Stadtbahnausbau Stadt.Bahn.Plus.

## Bürgerworkshop zur Wendeschleife in Gliesmarode – Teilprojekt Volkmarode-Nord

### Anlage zum Ergebnisprotokoll

### Ergebnisse Dialogstationen: Fragen und Anregungen aus der Diskussion

### Variante A1

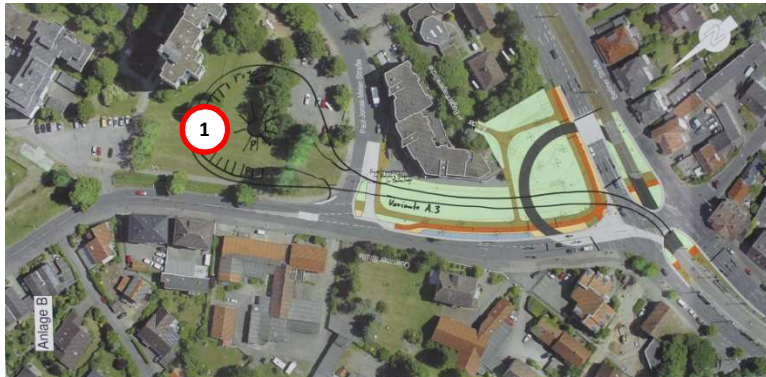
- am schlechtesten bewertete Variante
- Parkplätze erhalten
- zu viel Straße
- Radius Wendeschleife vergrößern, um Verschleiß Radreifen zu verringern
- Möglichkeit: Parkplätze in Wendeschleife vorsehen

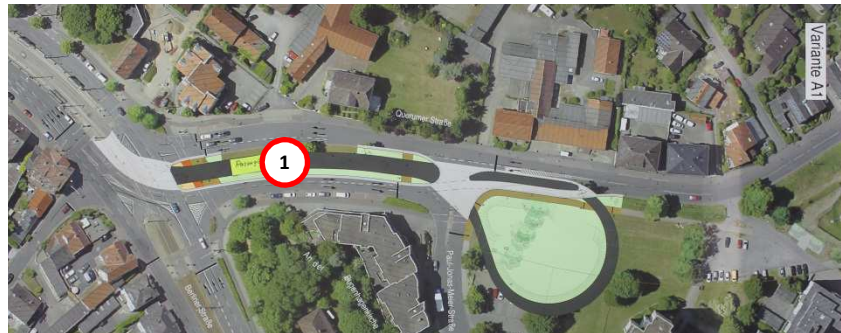
- keine neuen verkehrlichen Probleme
- Lärmbelastung für 2. Hochhaus
- Rasengleis sinnvoll (1)

- Abgelehnt
- Lärmbelastung für 2. Hochhaus
- Rasengleis sinnvoll
- 1 Rechtsabbieger aus Querumer Str. in Stoßzeiten zu wenig
- Rechtsabbieger in Paul-Jonas-Meier Str. sinnvoll
- Be- und Entladezonen für Nahversorger einplanen
- 2. Linksabbieger in Querumer Str. notwendig

- Vorzugsvariante
- 1 Rechtsabbieger aus Querumer Str. in Stoßzeiten zu wenig
- Lärm in Kreuzung sowieso vorhanden
- Rechtsabbieger in Paul-Jonas-Meier Str. sinnvoll
- Wohnbebauung im Bereich der nördlichen Wendeschleife möglich
- Be- und Entladezonen für Nahversorger einplanen (1)
- mehr Parkplätze statt Grünfläche vor Nahversorger/ Apotheke (2)
- 2. Linksabbieger in Querumer Str. notwendig (3)
- Kreuzung leistungsfähig? (4)
- Wege nicht erforderlich, Feuerwehrgang? (5)
- Gedenkstein (6)
- Zusätzliche Parkplätze (7)
